Construction d'une plateforme de mobilités sur le site AgriCo

Mandats d'étude parallèles à un degré en procédure sélective selon le règlement SIA 143

Rapport final du Collège d'experts

Octobre 2022

Le grand Glâne

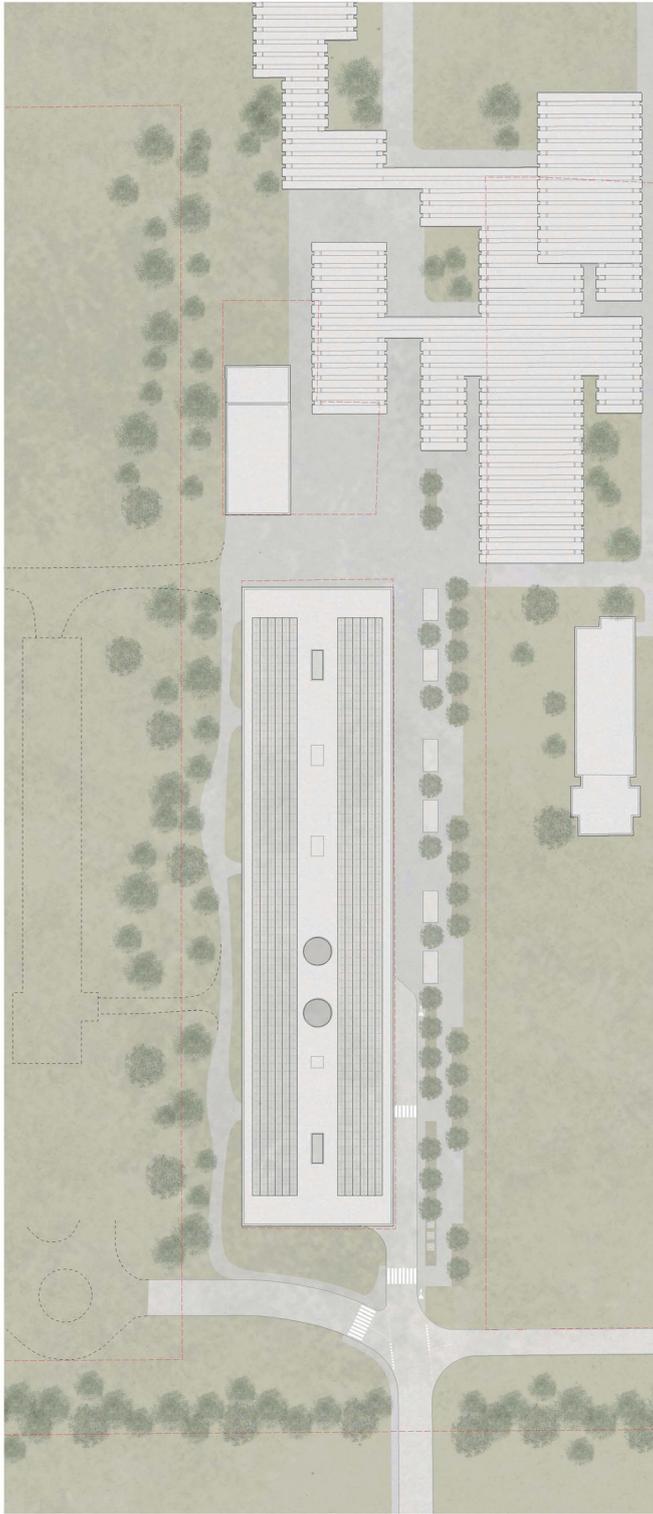
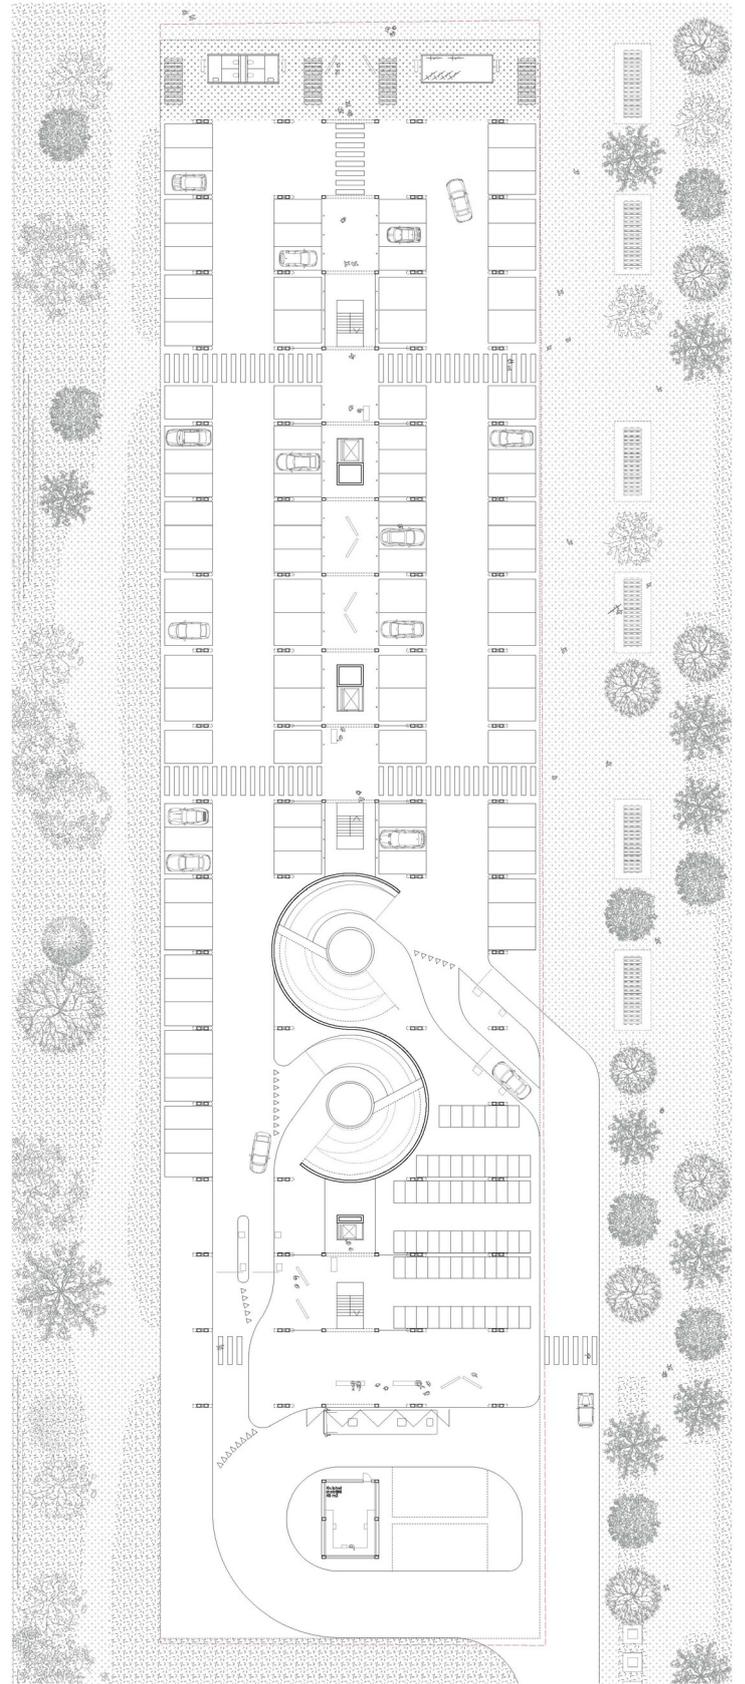
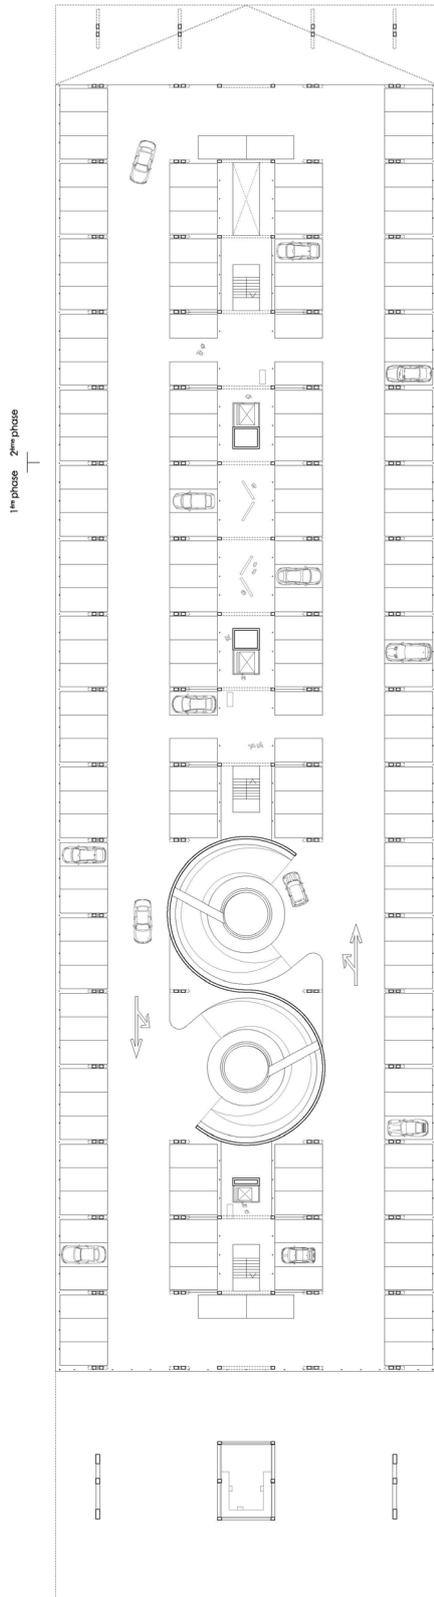
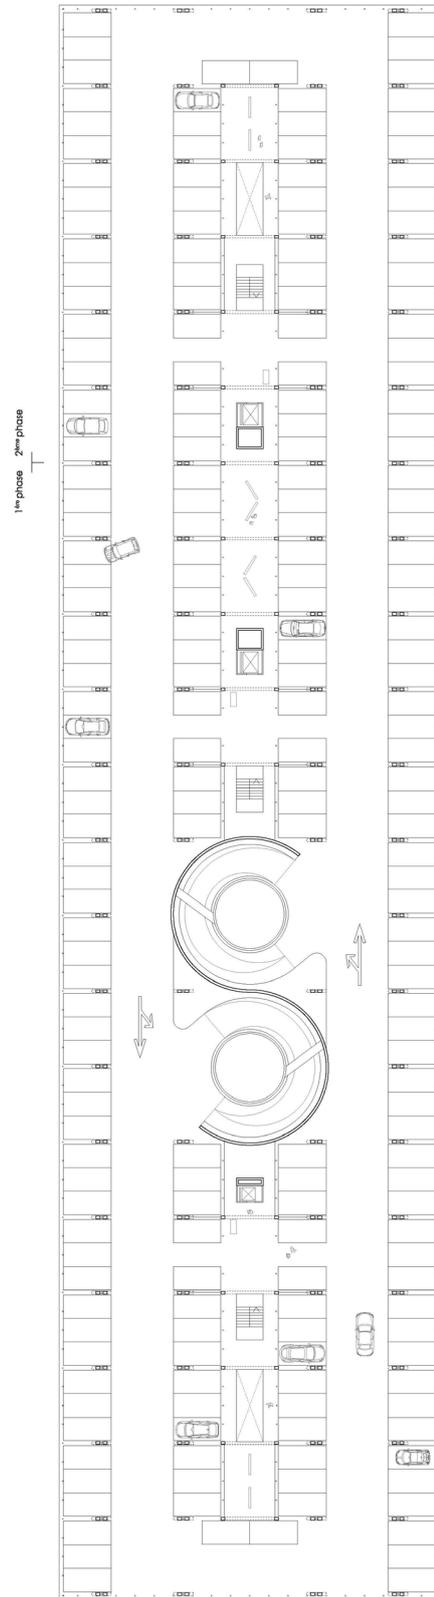
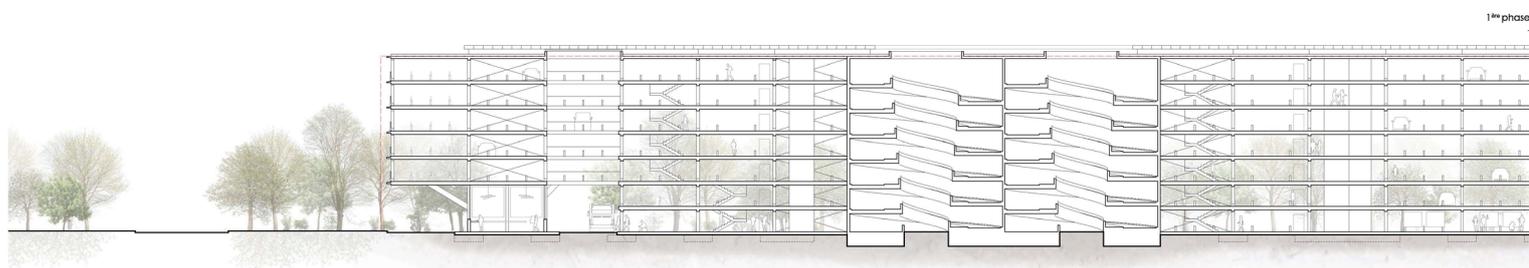
Le projet ne répond que partiellement au programme du cahier des charges. Il manque en effet quelques places de stationnement voiture au sein du parking-silo.

Le Collège d'experts salue la simplicité, la transparence de la structure, la perméabilité et la qualité architecturale de l'ouvrage. Toutefois la façade d'entrée n'a pas été assez affirmée.

Entre le premier dialogue et le dialogue final, l'équipe a fait le choix de modifier les matériaux de la structure porteuse. Malheureusement avec le type de dalles choisi, la notion de réversibilité de l'ouvrage ne fonctionne plus. Selon le type de réaffectation, la charge utile de la dalle doit être modifiée.

Le Collège d'experts apprécie la proposition d'une véritable entrée pour les bus et d'un espace d'accueil de qualité. La proposition d'un axe central exclusivement piéton dans les étages du parking-silo est également jugée très positivement par le Collège d'experts, notamment vis-à-vis de la sécurité des usagers.

Cependant, le Collège d'experts relève le manque de clarté et de cohérence des cheminements piétons en rez-de-chaussée du parking-silo.

D'un point de vue technique, le Collège d'experts apprécie la faible épaisseur des planchers qui permet de réduire la hauteur du bâtiment. La légèreté de la structure porteuse a également un effet favorable sur les fondations du bâtiment et sur les forces agissant sur la structure en cas de séisme.

Toutefois, le Collège d'experts souligne que le projet a perdu en cohérence au niveau structurel entre le premier dialogue et le dialogue final. Il relève diverses problématiques. Les piliers doubles en forme de V nécessitent le recours à des détails de construction relativement complexes pour la descente des charges verticales d'un étage à l'autre. Cette forme de pilier, combinée à des dalles en bois, ne convient pas bien à la suppression de planchers prévue en cas de réaffectation des locaux. De même, dans la zone de l'arrêt de bus, la disposition des piliers fortement inclinés au rez-de-chaussée n'est pas bien adaptée à la reprise des charges des étages. Pour les fondations profondes, le type de pieu prévu n'est pas précisé dans le projet. Enfin, avec la chape mince d'épaisseur variable et le type de construction prévus, une durabilité suffisante du revêtement des dalles n'est, selon le Collège d'experts, pas assurée.

Mille-feuille

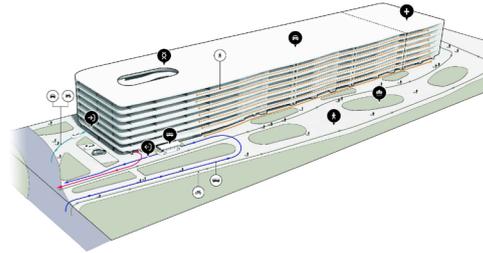
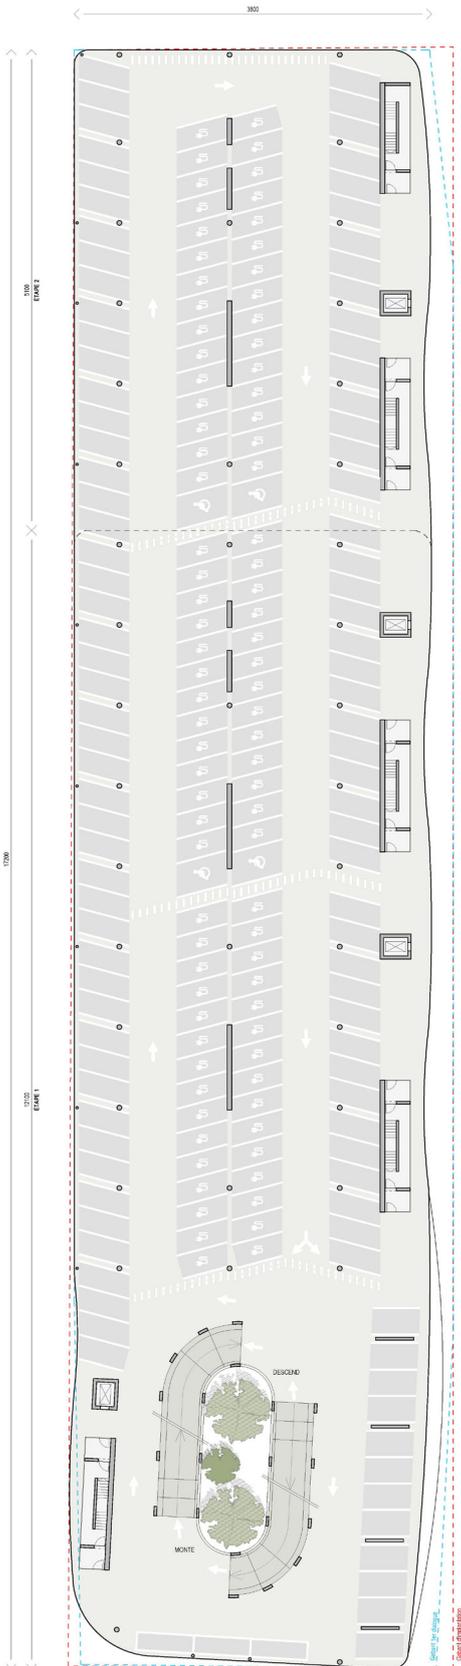
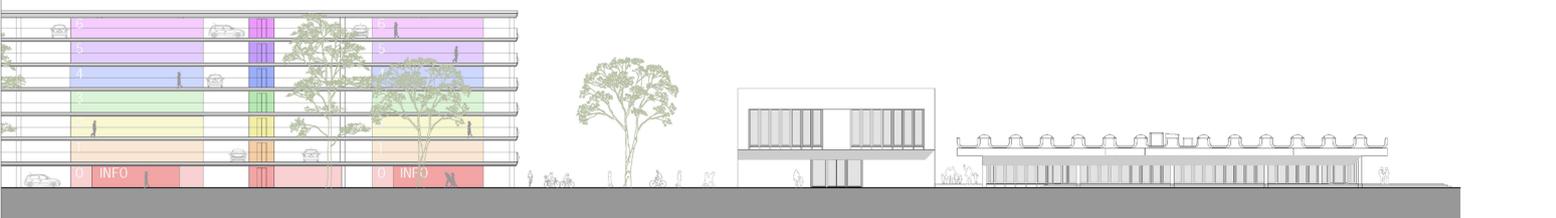
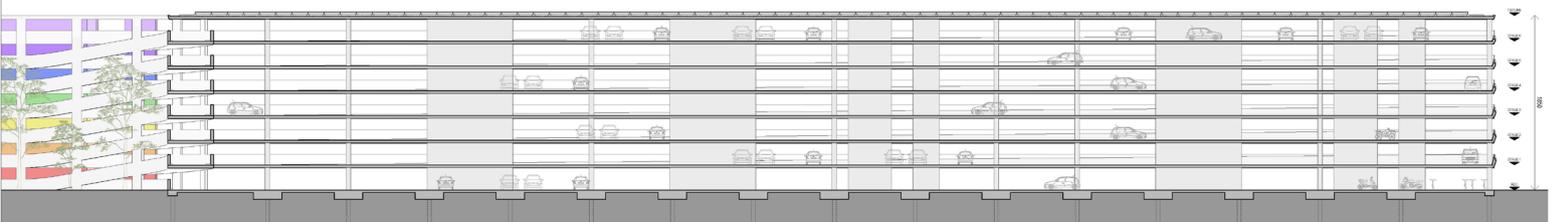
Le projet se concentre sur l'optimisation des questions de mobilité et de stationnement dans le parking-silo. Le collège d'experts juge très intéressant le choix des circulations en hélice au sein du bâtiment.

Toutefois, malgré la réduction du volume et des surfaces de l'ouvrage entre le premier dialogue et le dialogue final, l'échelle importante de l'ouvrage et l'articulation minimaliste produisent toujours un effet d'objet monumental, qui dénote dans le paysage et le patrimoine bâti avoisinant. Le travail de façade rend également difficile la définition d'une véritable adresse.

Le Collège d'experts souligne le manque de visuel sur la phase 1 du parking-silo. Enfin, aucune réflexion n'a été portée sur l'espace extérieur non construit en phase 1.

La notion de réversibilité de l'ouvrage a malheureusement été peu prise en compte. Le parti pris de penser les affectations en fonction de l'ouvrage, plutôt que d'adapter l'ouvrage aux nouvelles affectations, ne convainc pas le Collège d'experts.

Le Collège d'experts déplore également la hauteur réduite des étages qui limite très fortement les possibilités de réaffectation du bâtiment. Or la réversibilité de l'ouvrage est un point du programme des MEP.

Le bâtiment propose une organisation du stationnement efficace. La proposition de liaison exclusivement piétonne dans les étages du parking-silo, ainsi que la coursive sont jugées positivement par le Collège d'experts, notamment vis-à-vis de la sécurité des usagers. Le dimensionnement de la coursive interroge néanmoins.

Le Collège d'experts note l'absence d'un véritable espace d'accueil et le manque de hiérarchie des espaces qui rend difficile l'orientation des piétons. De même, la gestion des flux ne semble pas optimale et peut être conflictuelle.

Le Collège d'experts souligne que la structure porteuse en béton armé constitue une solution éprouvée pour ce type de bâtiment et que le type de pieu prévu pour les fondations convient.

Toutefois, en présence de conditions géologiques défavorables, le poids élevé de la structure porteuse augmente le coût des fondations profondes.
